改善箇所説明図

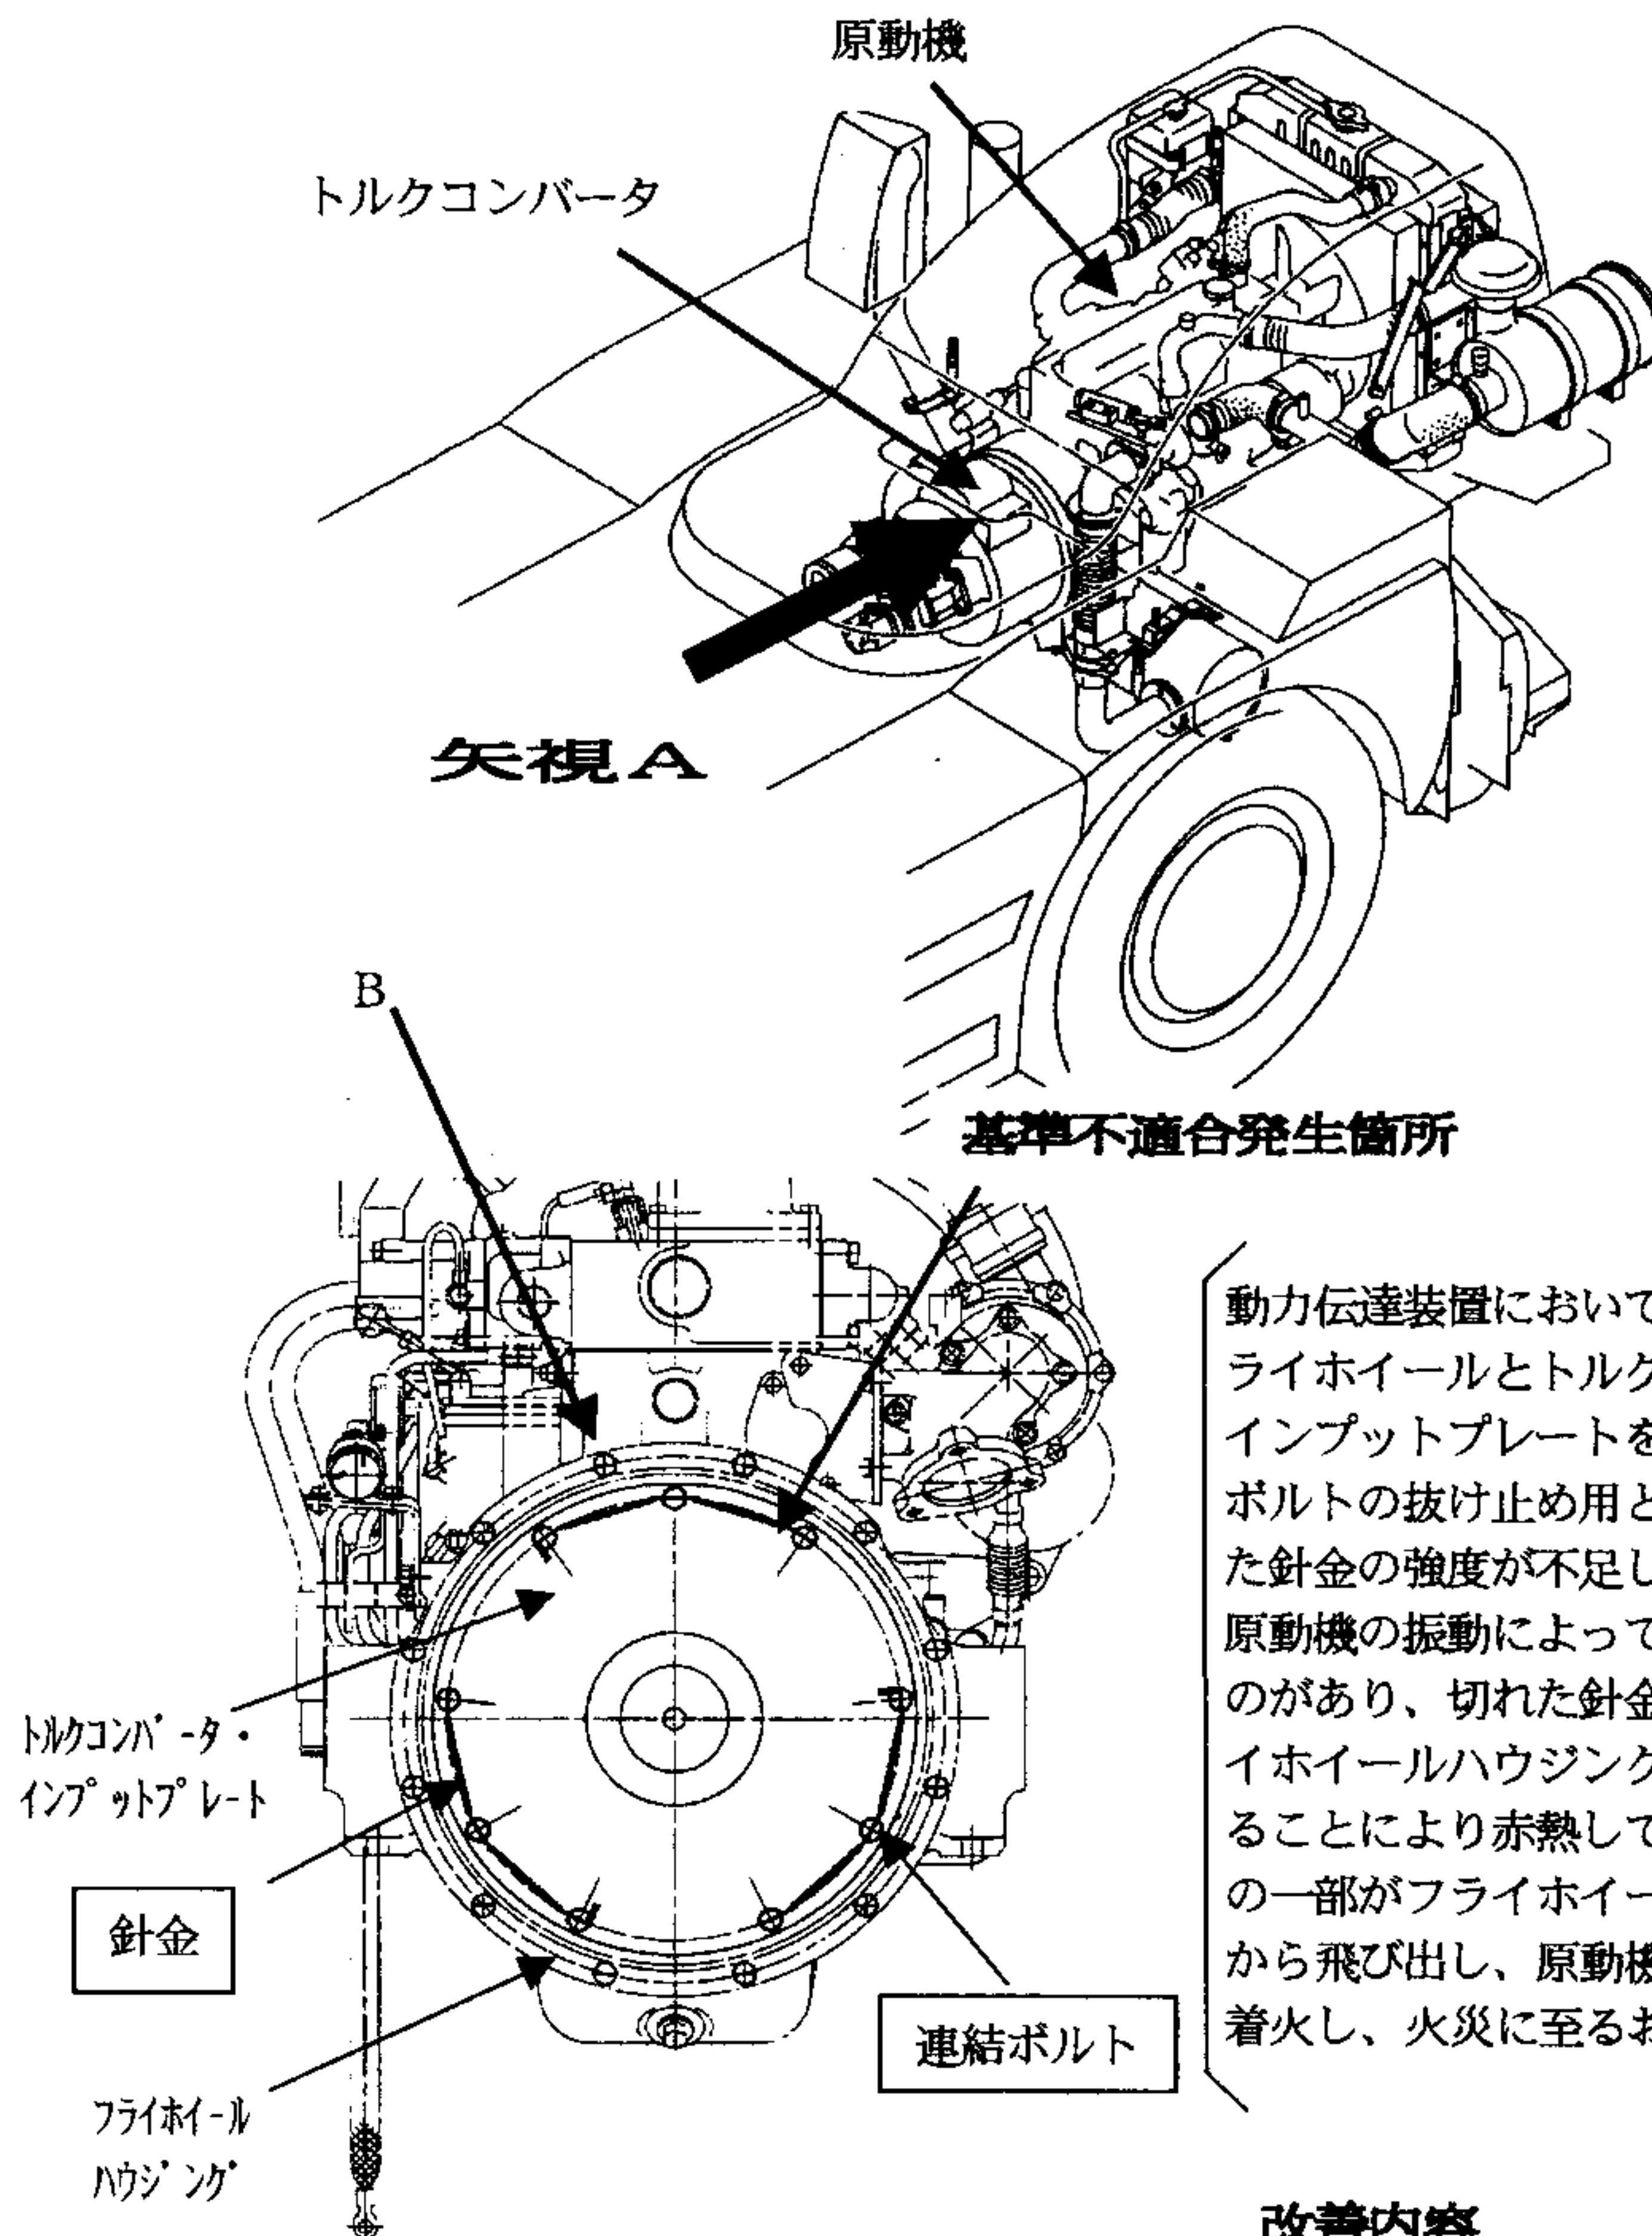
基準不適合発生箇所

動力伝達装置において、原動機のフライホイールとトルクコンバータのインプットプレートを連結しているボルトの抜け止め用として取り付けられた針金の強度が不足しているため、原動機の振動によって擦り切れるものがあり、切れた針金の端部がフライホイールハウジング内壁と接触することにより赤熱して、切れた針金の一部がフライホイールハウジングから飛び出し、原動機室の吸音材に着火し、火災に至るおそれがある。

改善内容

全車両、当該針金を切除し、ボルトを対策品と交換する。

作業終了後、B位置のボルトに白ペイントを塗布する。
